Veřejná zakázka: III/1292 Obrataň, ul. Nádražní

INFORMACE K ZADÁVACÍ DOKUMENTACI Č. 1

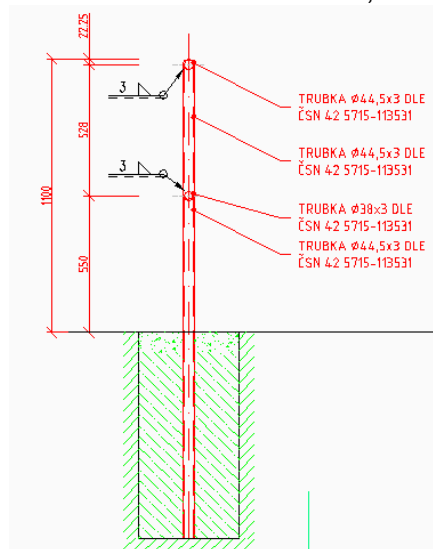
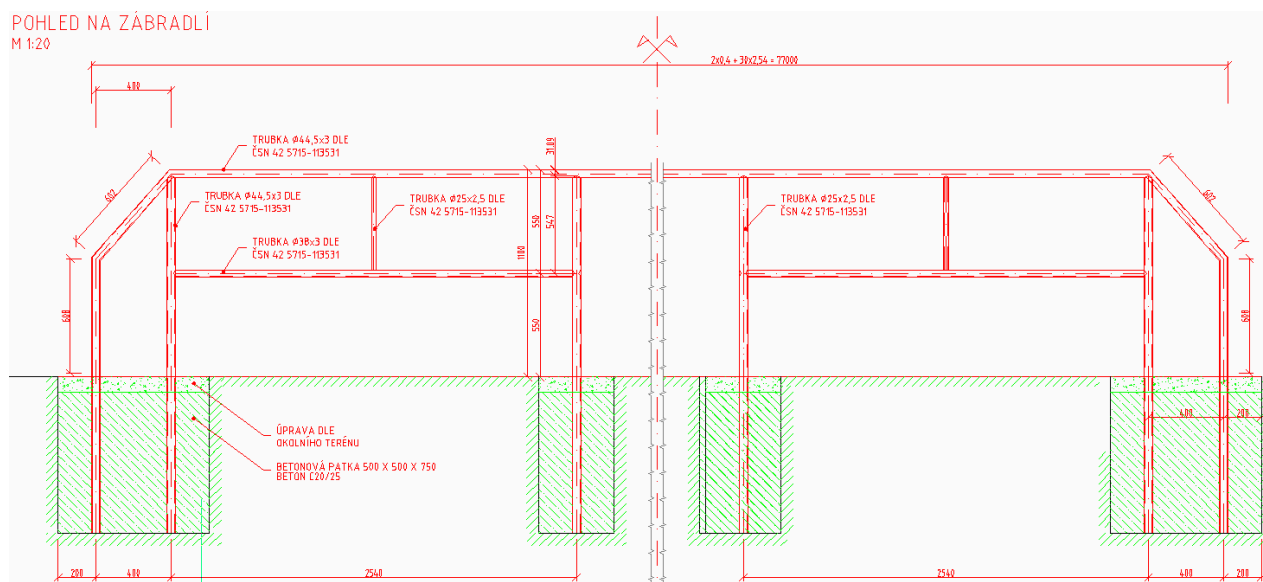
V objektu SO 202 – Opěrná zeď u parkovacího pruhu (OBEC) je v pol.č.23 uvedeno zábradlí silniční. Žádáme o doplnění výkresu zábradlí, příp. o doplnění jeho detailnější specifikace.

Silniční zábradlí dle TP 184, kotveno do základových bloků.

Material: S235 JH

Protikorozióнная ochrana dle TKP 19:

- Epoxid s vysokým obsahem zinku (min. 80 % hmotnostních) - 1 vrstva tl. 100 µm
- Epoxid dvoukomponentní (plněný lamelárními nebo vláknitými pigmenty) - 2 vrstvy tl. 80 µm - celková tl. 160 µm
- Alifatický polyuretan - 1 vrstva tl. 80 µm
- Barevné provedení vrchní vrstvy – RAL 6017(májová zelená)
